Relèvement des altitudes d'interception ILS en atterrissage face à l'est (propositions de la DGAC/DSNA)

Version du 19 01 11

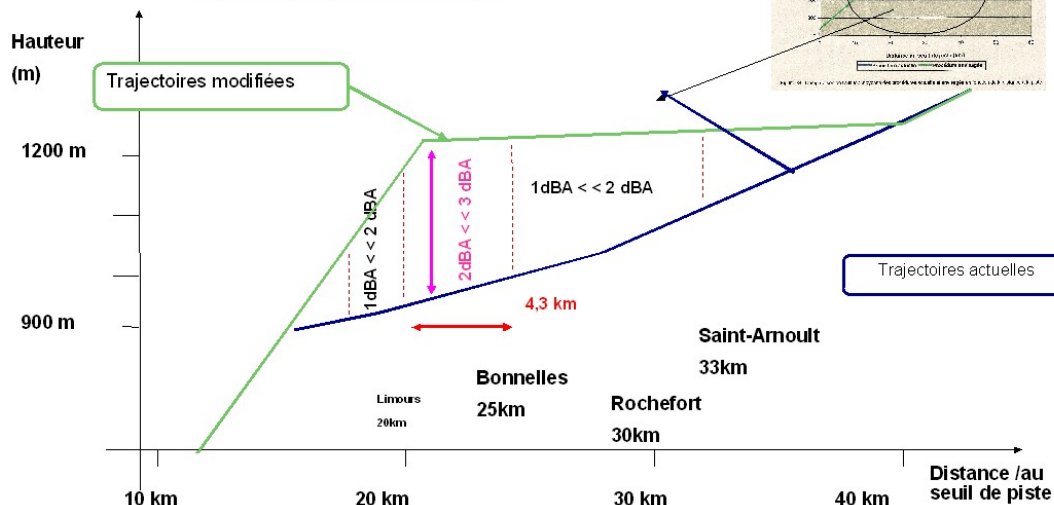
Sur les arrivées venant de l'ouest et sud ouest, remontée simple de l'altitude d'interception de 3.000 à 4.000 pieds (60 % du trafic).

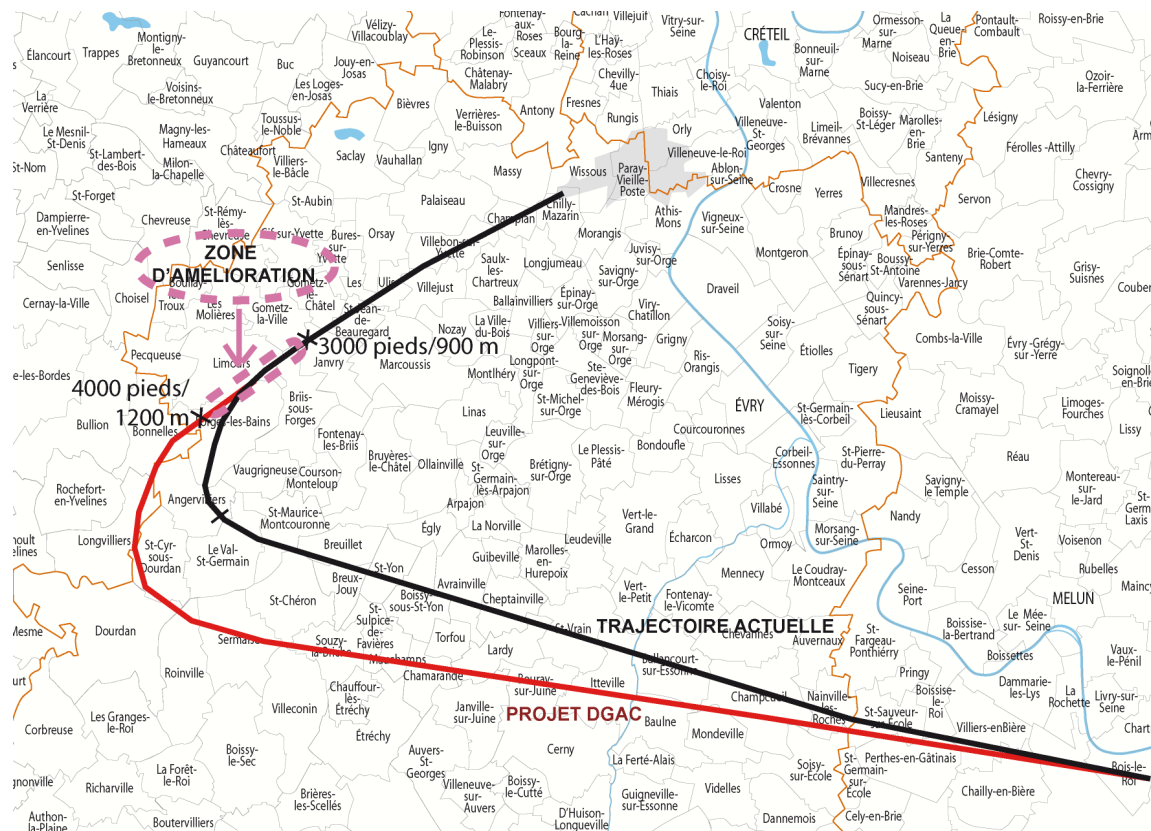
Modification proposée par la DGAC

Le projet de la DGAC réduit le bruit que de 2 à 3 décibels uniquement sur un peu plus de 4 Km et non sur toute la trajectoire de plus de 100 km.

ARRIVEES PAR LE SUD/SUD-EST A ORLY ATERRISSAGE A L'EST

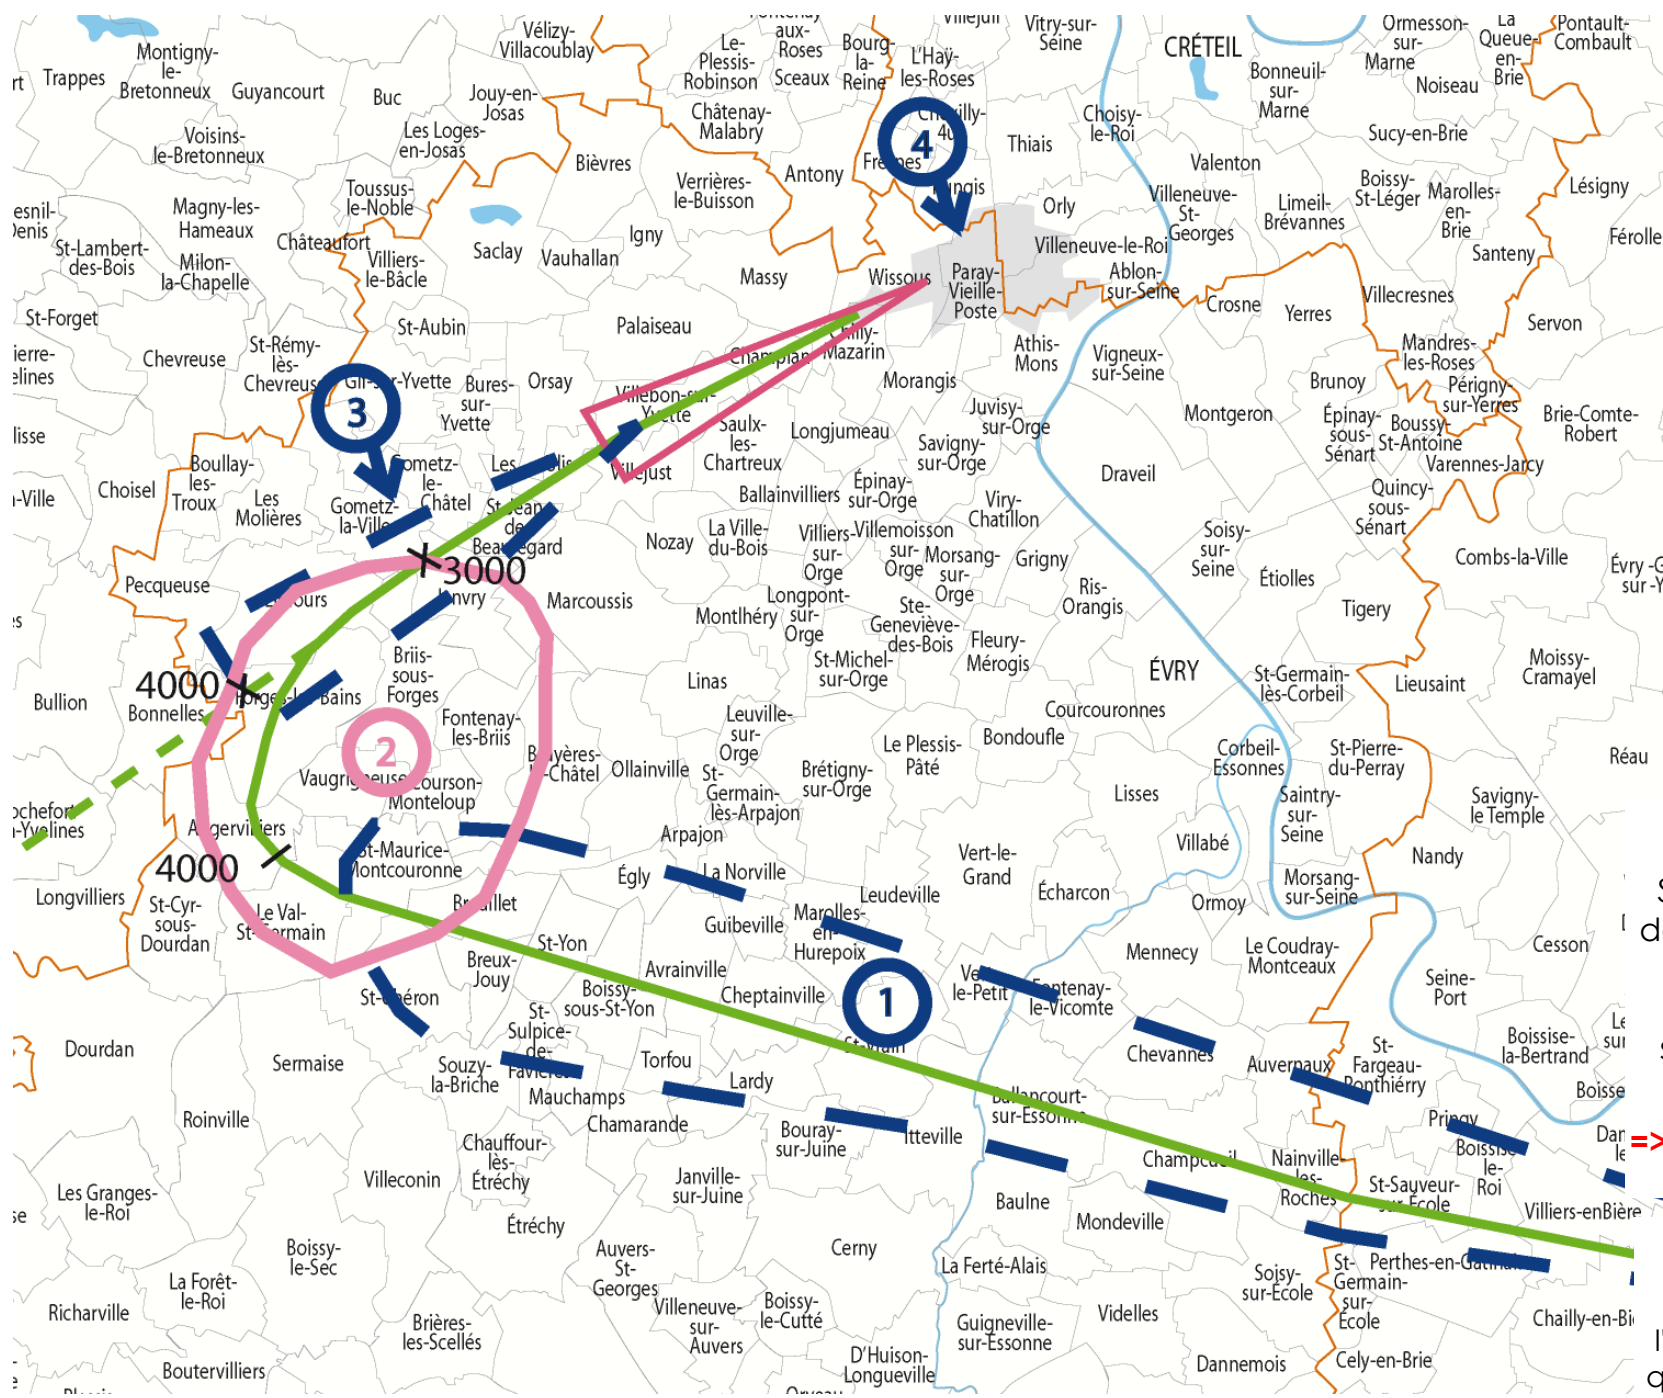
Réduction des nuisances sonores

Proposition d'une vision plus globale de la réduction des nuisances sonores à l'arrivée

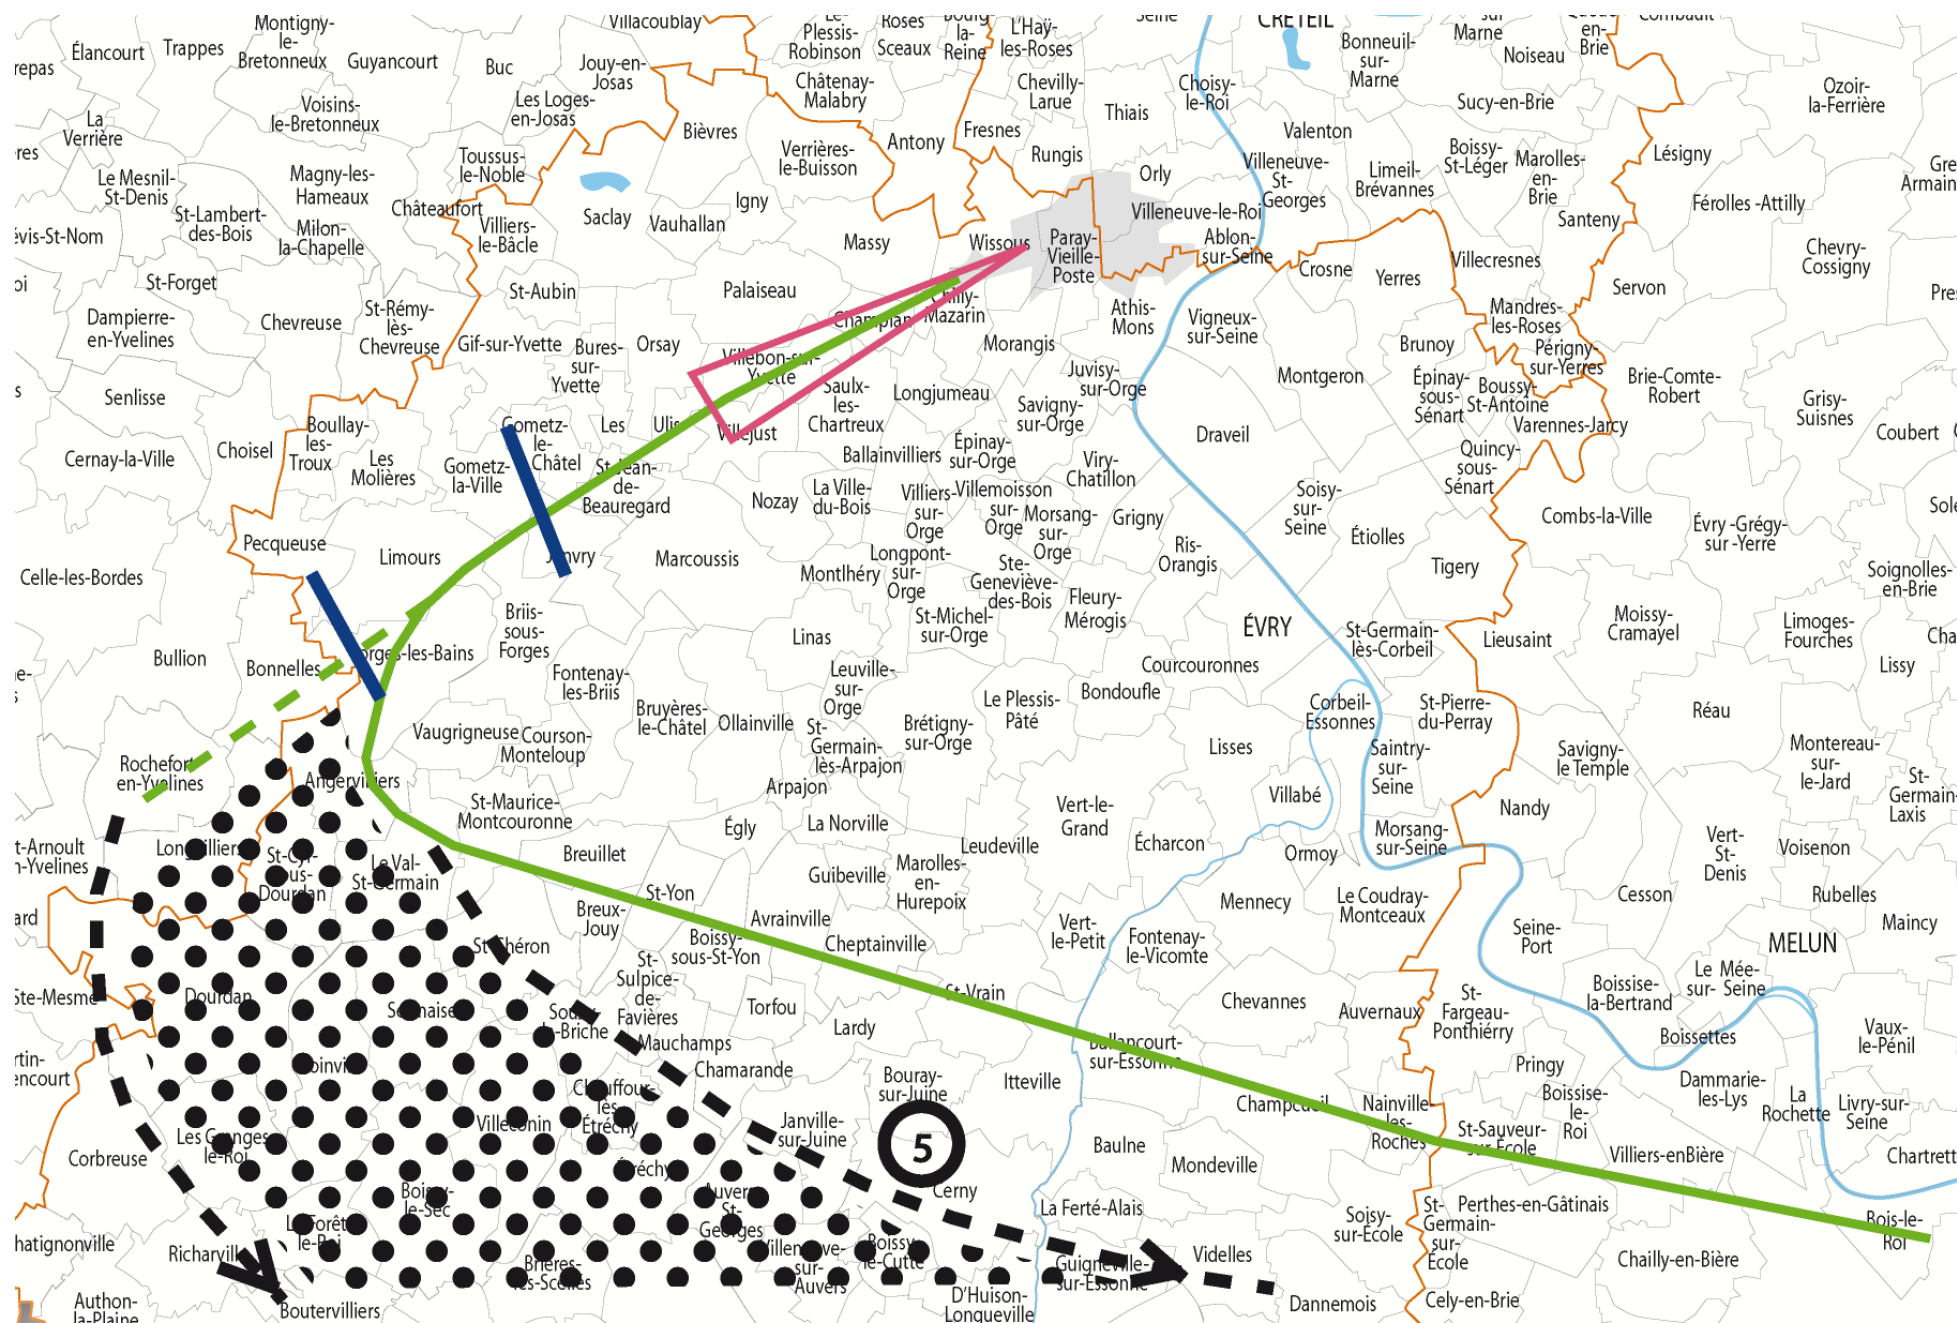
Zone 1 :

230 noeuds au lieu de 250 en
approche intermédiaire à
4.000 pieds.

=> gain sur bruit grâce à
l'altitude de 4.000 pieds et
vitesse réduite

Zone 2 :

Virage en descente à 3.000
pieds

=> gain sur altitude et
moteurs réduits au lieu de
survol en palier

Zone 3 :

Sortie du train d'atterrissage en-
dessous de 2.000 pieds, comme à
Nice, ce qui aura un impact
essentiel pour les populations
situées entre Forges-les-Bains et
Villebon.

=> gain sur régime moteur presque
au ralenti

Zone 4 aéroportuaire :

Utilisation limitée à 15 mn après
l'arrivée de l'apu (réacteur auxiliaire
qui fournit électricité et climatisation)
au parking.

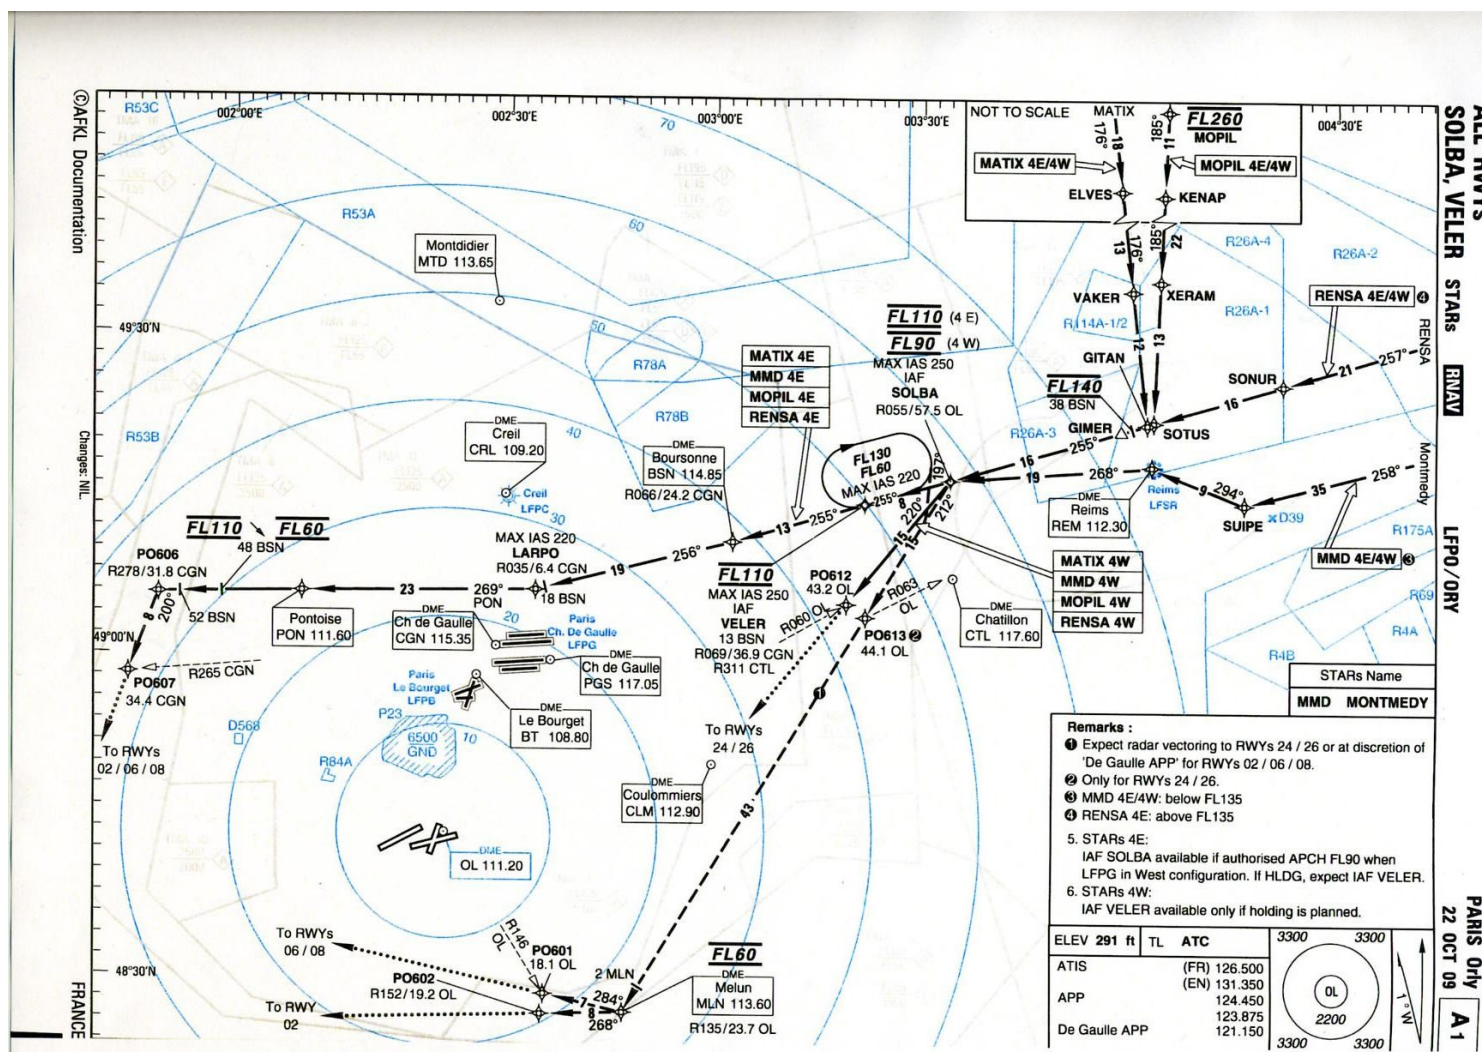
Nous constatons sur les fiches de procédure, confère l'exemple ci dessous, que le point de régulation de la 284 se situe aujourd'hui à peu près au niveau de Villiers-en-Bière. La trajectoire dépend par la suite uniquement de la décision des contrôleurs. Afin de confirmer le travail fait sur la recherche de trajectoire la moins nuisante et plus particulièrement dans les derniers kilomètres, il nous apparaît nécessaire de repousser le point de régulation au Sud ou Sud-Ouest de Brétigny.
